都市公園の移動等円滑化整備ガイドライン の主な改訂方針について(更新版)

検討の視点		ガイドラインの現状	改訂の方向性(案)
1. 改正バリアフリー法への対応			
(1)	高齢者障害者等用施設等の適正利用推進のための広報・啓発活動の努力義務化【R2改正／法第13条第7項】	記載なし	<ul style="list-style-type: none"> 第3章(都市公園の情報提供・利用支援に関するガイドライン)に追記

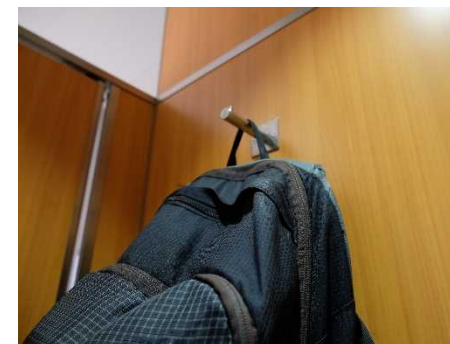
- バリアフリースイートイレ以外においても、以下のような課題が指摘されている。
 - 便所の出入口、便所内の床面の段がある。
 - 腰掛便座及び手すり付きの便房がない。
 - 便房内に荷物を置いたり掛ける場所がない。
 - 一般便房内における車椅子利用者用のトイレや乳幼児用設備の設置状況がトイレの出入口に表示されていない。

床面に段差があり、腰掛便座ではない

荷物を置いたり、掛ける場所が必要

- ① 一般便房等を高齢者・障害者等が使用することを念頭に、円滑に使用することができるように「便所全般の基準」の記載を充実
- ② 高齢者・障害者等を含む全ての方に対する利便性向上の観点から、「便所全般の基準」の記載を充実

面積や構造等の制約がある場合のバリアフリートイレの例

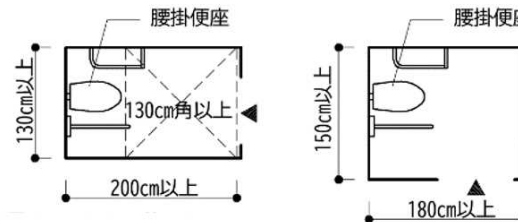
○改修時などで、面積や構造等の制約により、やむを得ず内法200cm以上×200cm以上を確保できない場合においては、正面から入る場合は有効奥行き200cm以上、有効幅130cm以上のスペースと有効幅80cm以上の出入口、側面から入る場合は有効奥行き180cm以上、有効幅150cm以上のスペースと有効幅80cm以上の出入口を確保すること。

②制約条件がある場合における最低限の面積基準として、公共交通等の他分野のガイドラインの「車椅子利用者用簡易型便房」と同様の広さの確保を位置付け

①「簡易型多機能便房」は、バリアフリーの観点から必ずしも十分な面積・設備でないため、項目ごと削除

②制約条件がある場合における最低限の面積基準に対応した整備イメージを掲載

図 多様な利用者を移動の際に発生しうるニーズに基づいて整理したイメージ図

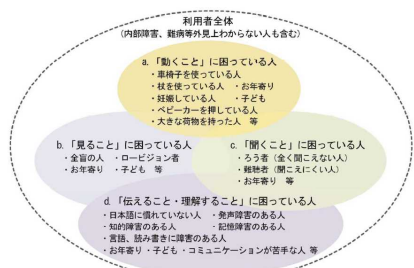
参照資料を最新のものに差し替え

高齢者・障害者等の困りごとをわかりやすく整理した図を追加
